## RESOLUCIÓN N° 002092 (24 SEP. 2024)

**“Por la cual se resuelven unos recursos de reposición interpuestos en contra de la Resolución 1351 del 5 de julio de 2024 y se toman otras determinaciones”**

Por medio de la Resolución 1351 del 5 de julio de 2024, esta Autoridad Nacional autorizó la modificación de la Licencia Ambiental otorgada mediante Resolución 1326 del 05 de agosto de 2020 (modificación 1 de la Licencia Ambiental del proyecto UPME 01 de 2013 (Soacha – Tequendama).

Figura 3 Coberturas Plaza de tendido 9

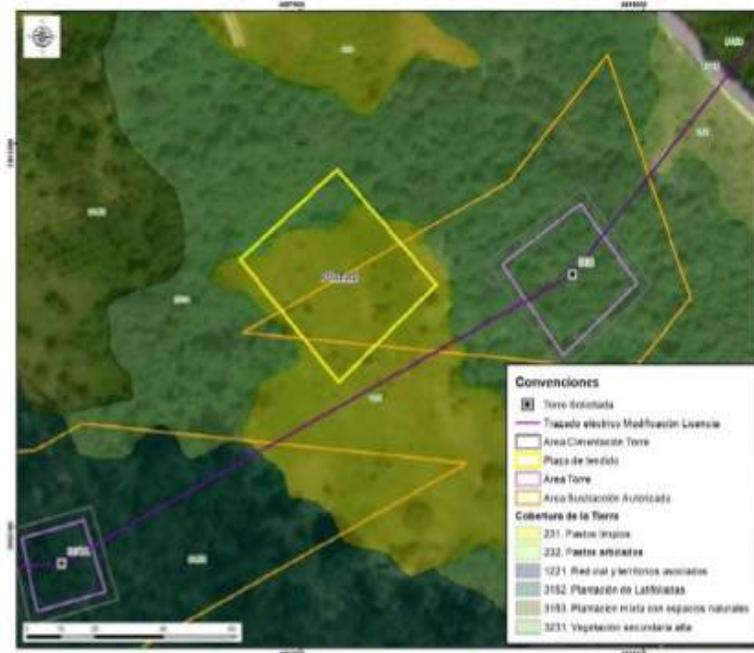
En las siguientes figuras se presenta la cobertura actual de la plaza de tendido y el área donde se localiza:

Figura 7 Captura pantalla tabla 3-5 del Capítulo 3. Descripción del proyecto y del MAG del complemento del EIA

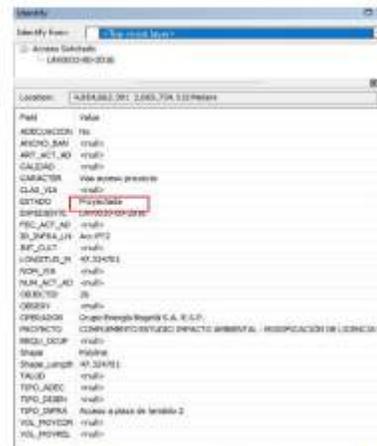
• **ACC-PT2**

Figura Cobertura Acc-306

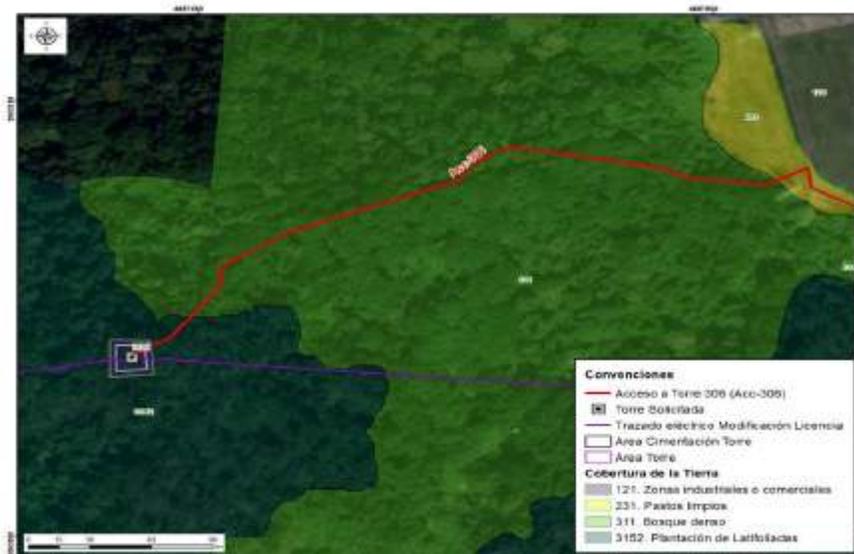
*cobertura de bosque denso y de plantación latifoliadas que permite llegar al sitio de torre 306, tal y como se observa en las siguientes figuras.*

Fotografía 8 Sendero peatonal existente Acc-306

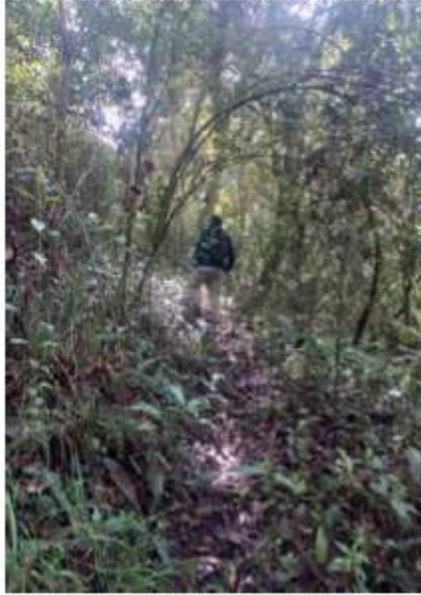
*Respecto a lo señalado por ANLA frente a la discrepancia entre lo mencionado en el capítulo 3 del complemento del EIA y lo presentado en el MAG sobre la rocería planteada, se aclara que no se realizarán actividades de mantenimiento tipo rocería, teniendo en cuenta las características mencionadas anteriormente y, por lo tanto, parte del acceso no se incluyó en la capa “área proyecto” del MAG y, por lo tanto, parte del acceso no se incluyó en la capa “área proyecto” del MAG. Por lo anterior, se aclara que la diferencia advertida por la autoridad obedece a un error involuntario con lo presentado en el MAG.*

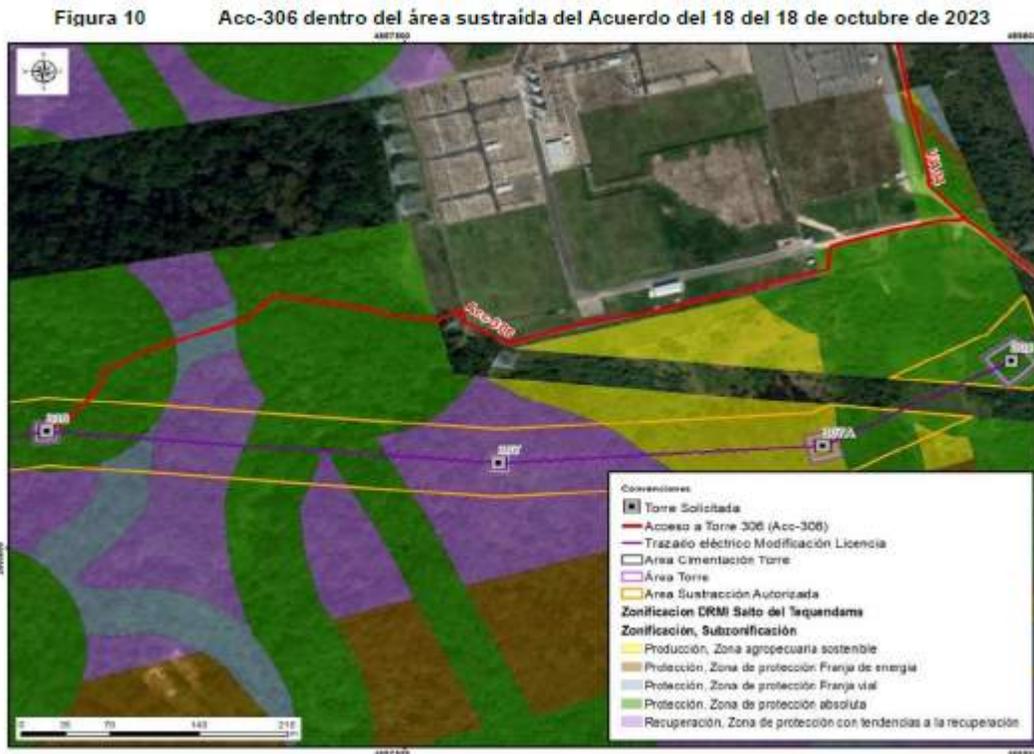
*Finalmente, es importante aclarar a la ANLA que este acceso es compatible con el área del DMI. Esto es así porque según lo establecido en la zonificación del DMI, adoptada en la Resolución 1596 del 2 de junio de 2006, una parte del acceso se encuentra en subzona de franja vial que corresponde al camino que rodea la subestación. Adicionalmente, el área de cimentación y área de la torre cuentan con su respectiva sustracción contenida en el Acuerdo 18 del 18 de octubre de 2023. Parte de esta área cubre los últimos 38,62 m del acceso (ver siguiente figura).*

Figura 18 Cobertura Acc-307<sup>a</sup>

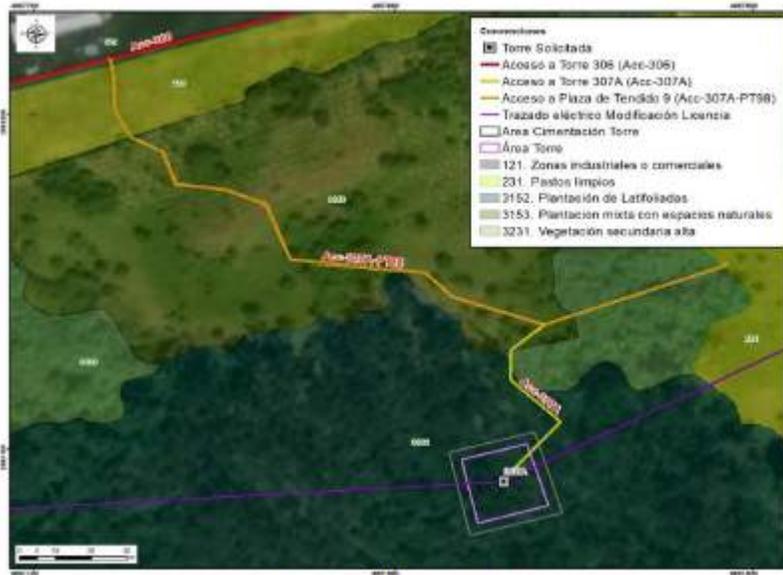
*Para llegar al ingreso del acceso ACC-307A se inicia en el carreteable privado de la subestación ACC-306 por aproximadamente 110 m, el cual se ubica sobre una cobertura de zonas industriales o comerciales. Posteriormente, se continúa sobre el camino con cobertura de pastos limpios bordeando el cerramiento de la subestación por aproximadamente a 140 m. En este punto se toma el camino/sendero existente Acc-307A-PT98 ubicado en cobertura de plantación mixta con espacios naturales, el cual se recorre por 170 metros aproximadamente hasta el ingreso del camino/sendero existente Acc-307A ubicado en cobertura mixta con espacios naturales y plantación de latifoliadas hasta llegar al sitio de la torre 307A, como se observa en las siguientes figuras. Las condiciones del acceso, tanto para el carreteable como para el camino/ sendero, no requieren adecuaciones como actividades de mantenimiento tipo rocería, toda vez que los árboles en el trayecto final son altos, y no se observan arbustos que obstruyan el ingreso para el paso del personal y materiales, como se observa en la Fotografía 11:*

**Figura 25 Área de sustracción Acc-310**

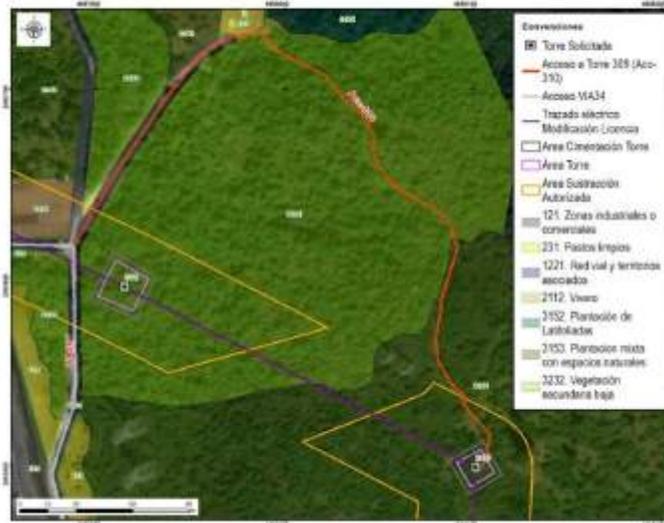
*De acuerdo con las condiciones del acceso, es relevante aclarar a la autoridad que este no requiere solicitud de permiso de aprovechamiento forestal. Al respecto, se considera técnicamente que el acceso sendero está intervenido del Bosque Renace, aspecto que no hace necesario realizar mantenimientos tipo rocería como tampoco aprovechamiento forestal para este tramo. Sin embargo, los últimos 40 metros del acceso proyectado para llegar al sitio de torre se encuentra en cobertura de plantación mixta con espacios naturales en los cuales se requiere actividades de rocería para el ingreso de materiales y equipos para la construcción de la torre, como se mencionó en la tabla 3-8 Descripción de accesos a sitios de torre del complemento del EIA.*

Figura 33 Cobertura Acc-312

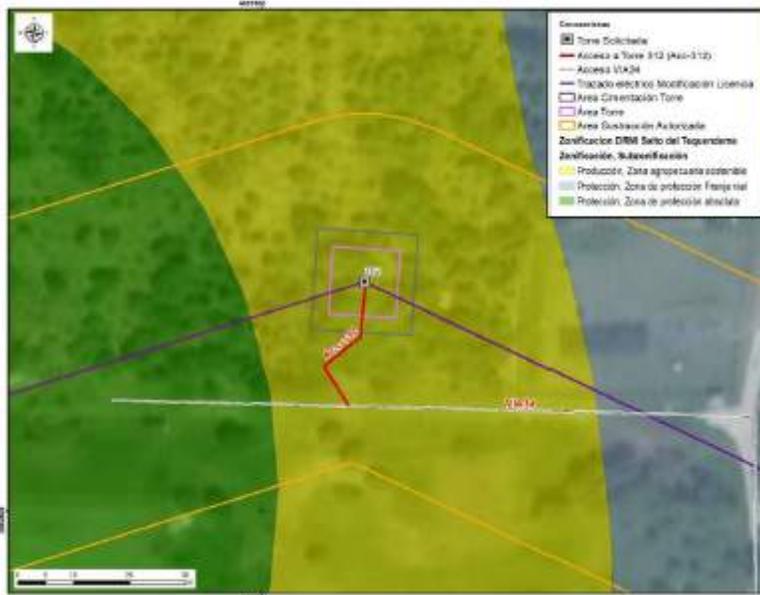
*El camino/sendero ACC-312 se encuentra sobre cobertura de plantación mixta con espacios naturales, en el cual no es necesario tramitar el permiso de aprovechamiento forestal. Por el tipo de cobertura, tampoco se requieren actividades de mantenimiento tipo rocería, pues las características de la vegetación del acceso y el ingreso de los materiales y equipos para la construcción y montaje de la torre 312 se realizará de manera peatonal, como se menciona en la tabla 3-8 Descripción de accesos a sitios de torre del capítulo 3. Descripción del proyecto del complemento del EIA. Asimismo, la longitud es de aproximadamente 26.50m hasta el sitio de torre, razón por la cual, no se justifica un*

**Figura 1 Área de influencia total para el proyecto**

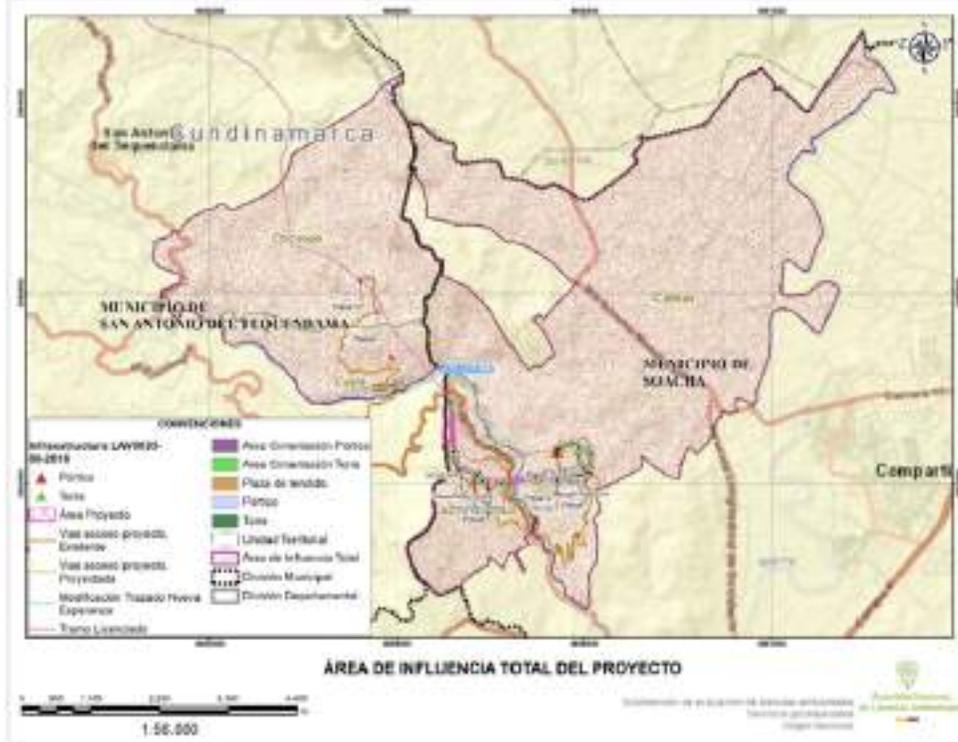
*Frente a lo expuesto el Equipo Evaluador Ambiental de la ANLA, realizó la verificación de la información considerada en el concepto técnico 4703 del 05 de julio de 2024 que sirvió de sustento para emitir la Resolución 1351 del 5 de julio de 2024, en el cual señala que el área de influencia total del proyecto incorpora las Veredas San Francisco y Canoas en jurisdicción del municipio de Soacha; y veredas Cúsio y Chicaque en el municipio de San Antonio del Tequendama, como se presenta en la siguiente figura:*
